ŽÁDOST O VYJÁDŘENÍ

k existenci inženýrských sítí ve správě TS a.s.

.....
Rozšíření centrálního hřbitova ve Frýdku

VYJÁDŘENÍ

KABELY VO V KEM
VZDUŠNÉ VEDENÍ VO

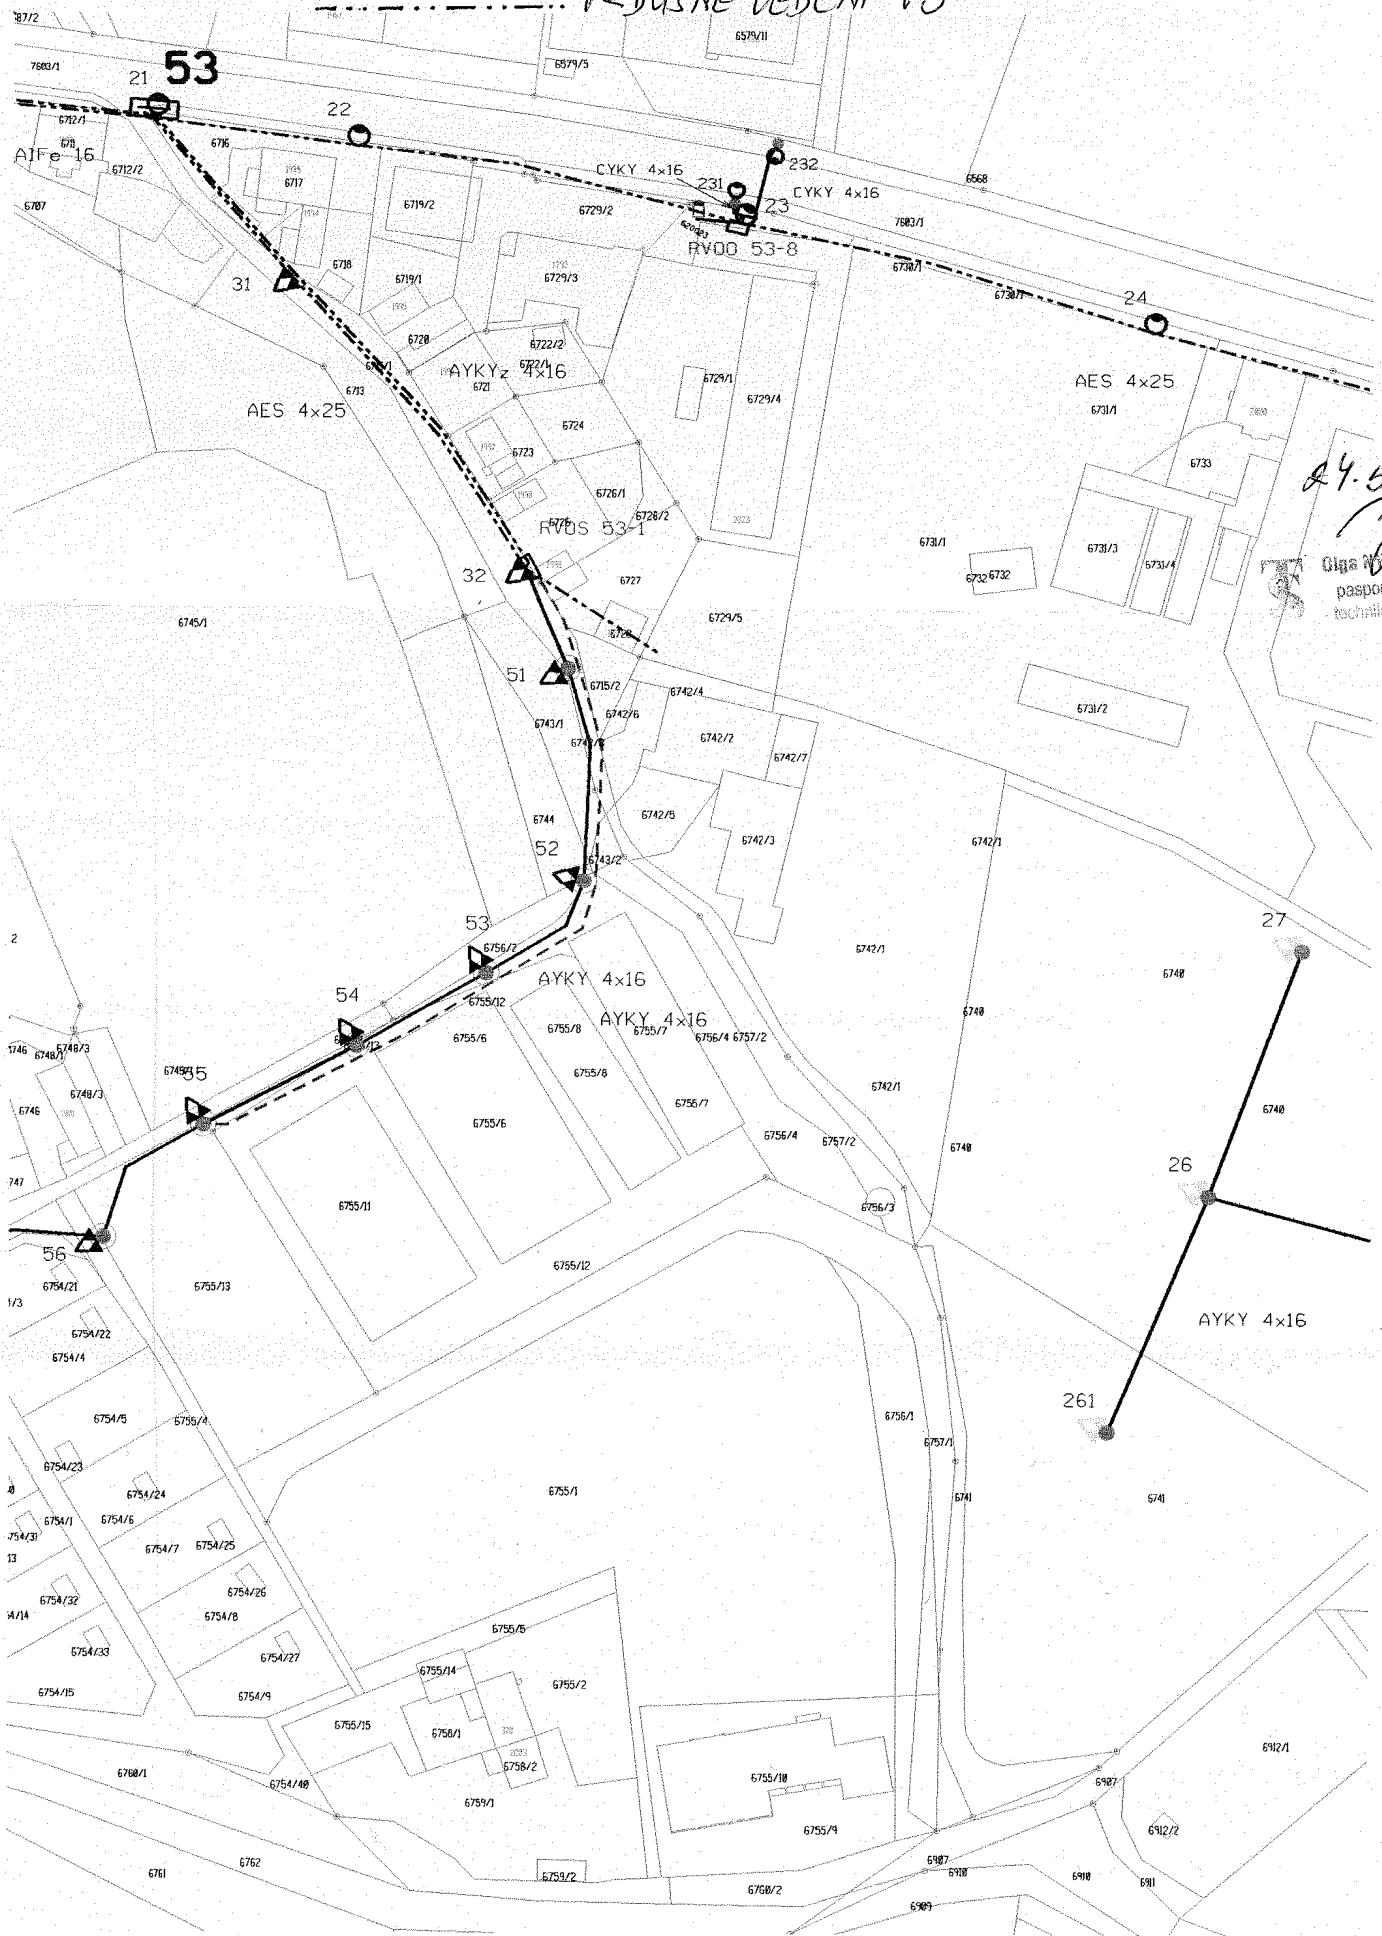
V okrajové části zájmového území **s e n a c h á z í** kabely a sadové stožáry veřejného osvětlení ve správě TS a.s.

- a) V případě, že dojde k dotčení, křížení nebo souběhu s výše uvedenými kabely a zařízením VO, je nutno požádat TS a.s. – provoz 600 o **vytýčení** kabelové trasy a stanovení konkrétních podmínek pro realizaci. Kontaktní osoba – mistr VO p. Zdeněk Koza (tel.: 558 443 201).

- c) **Při budování zpevněných ploch a vjezdů, které mají sloužit k pohybu vozidel, musí být kabely VO přeloženy do hloubky 120 cm a uloženy do dělené chráničky kopohalf Ø 110 nebo 160 mm nebo do betonových korýtek, které budou obetonovány tak, aby nemohlo dojít k jejich pohybu.**
